RAPPORT

D'EXPERTISE TECHNIQUE

LY24078164

Monsieur Haithem Ferradji sollicite une expertise technique en construction concernant des infiltrations d'eau et des traces d'humidité qui perdurent depuis des années au niveau de la verrière du bâtiment du tribunal judiciaire de la commune de Châteauroux.

Constatation 1 – Localisation : Toitures – verrière.

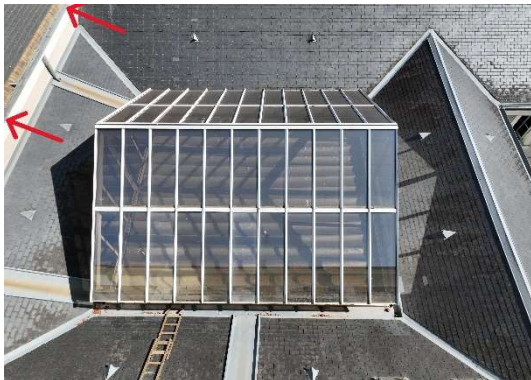
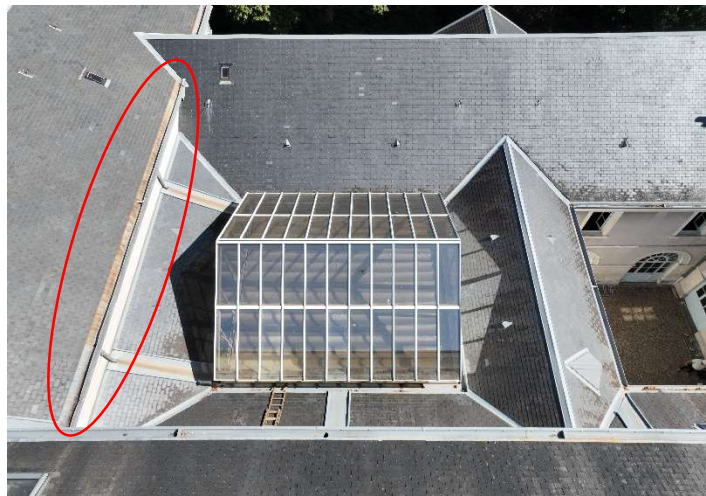
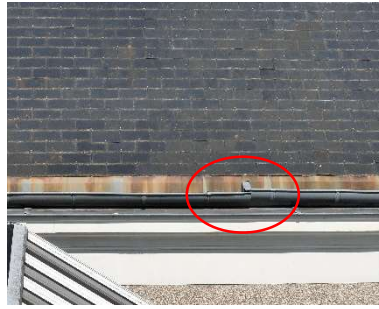
Description : Lors du survol de la verrière avec l'aide d'un drone, nous constatons sur l'une des toitures à proximité de la verrière située à l'aplomb de l'espace accueil.

- Une gouttière suspendue qui présente des déformations voire une rupture de raccordement.

- **Désordres sur une gouttière suspendue indépendamment de la verrière** : Cette dernière présente des déformations et une rupture de raccordement, ce qui entrave l'évacuation correcte des eaux pluviales et peut contribuer à des ruissèlements anarchiques.

1. **Réparation de la gouttière suspendue**
 - Remplacer la gouttière déformée et réparer le raccordement pour assurer une évacuation correcte des eaux pluviales.

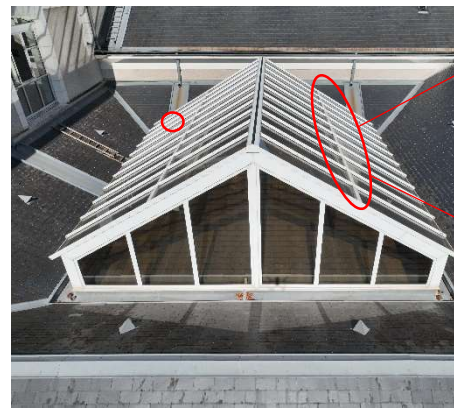
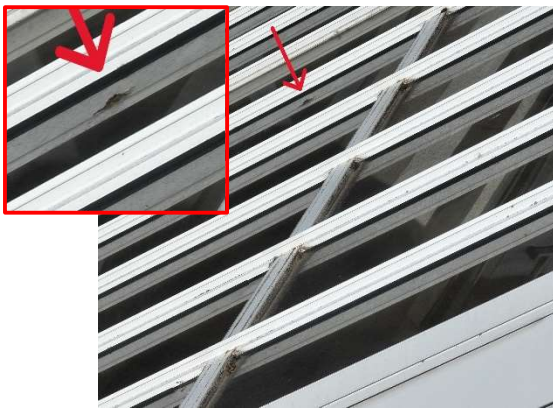
Au niveau de la verrière, nous constatons au travers du panneau en verre une aiguille qui présente une légère altération. Localisation : Partie gauche de la verrière, 5e rangée en partant du fond et sur le rang inférieur de la verrière.

- **Altération d'une aiguille de la verrière** : située sur la partie gauche de la verrière, cette aiguille présente une légère altération, signe d'une présence d'humidité.

- Vérifier minutieusement l'intégralité des aiguilles et les réparer le cas échéant.
3. **Amélioration des reprises ponctuelles**
 - Effectuer des réparations durables sur les parties basses et les angles extérieurs de la verrière ainsi qu'au niveau du faîtage pour éviter les infiltrations.

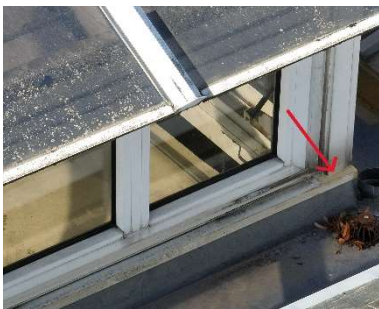
Généralité : Nous notons que les joints étanches au niveau des traverses intermédiaires de part et d'autre de la verrière présentent des signes d'usure.

- **Usure des joints d'étanchéité** : Les joints d'étanchéité au niveau des traverses intermédiaires de la verrière montrent des signes d'usure avancée, réduisant leur efficacité à prévenir les infiltrations.

2. **Révision des joints étanches et réparation des aiguilles altérées**
 - Les joints étanches au niveau des traverses intermédiaires de la verrière doivent faire l'objet d'une inspection plus approfondie pour prévenir les infiltrations futures.

Constatation 2 – Localisation : Espace accueil.

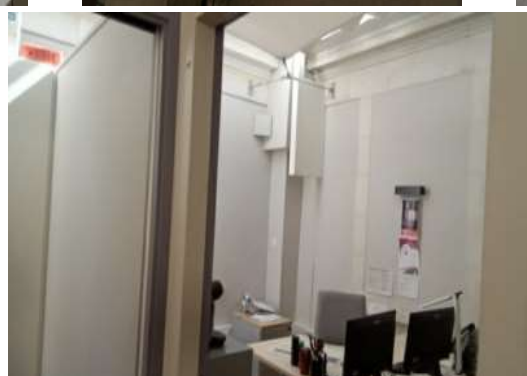
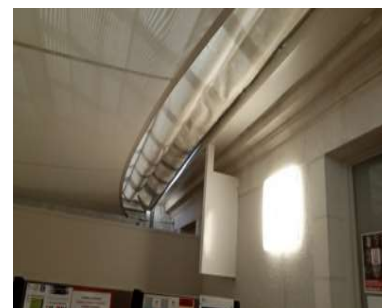
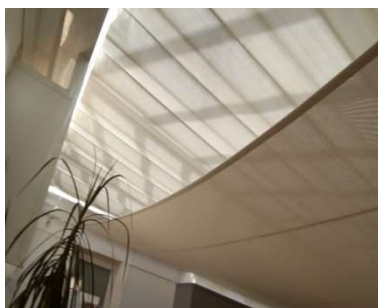
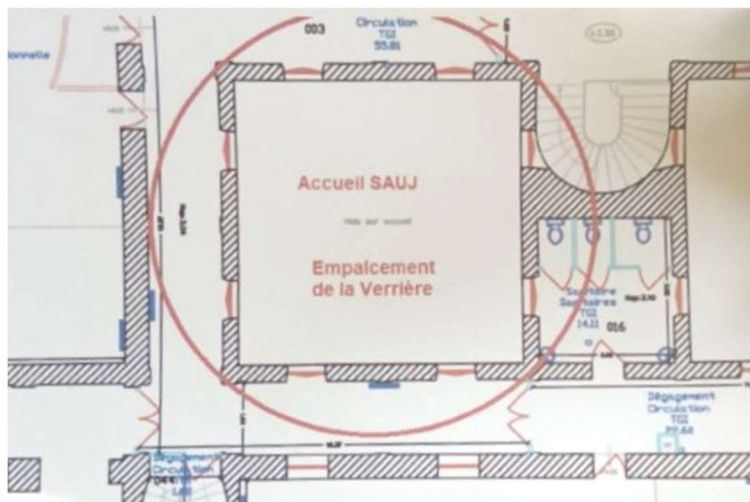
Description : À l'intérieur du bâtiment dans l'espace accueil, nous ne constatons aucun désordre de type infiltrations ni tâche d'humidité. La présence de rideaux occultants horizontaux ne nous a pas permis d'identifier de désordres. Selon les dires des personnes présentes à l'accueil, de récentes réparations ont déjà eu lieu sur le site.
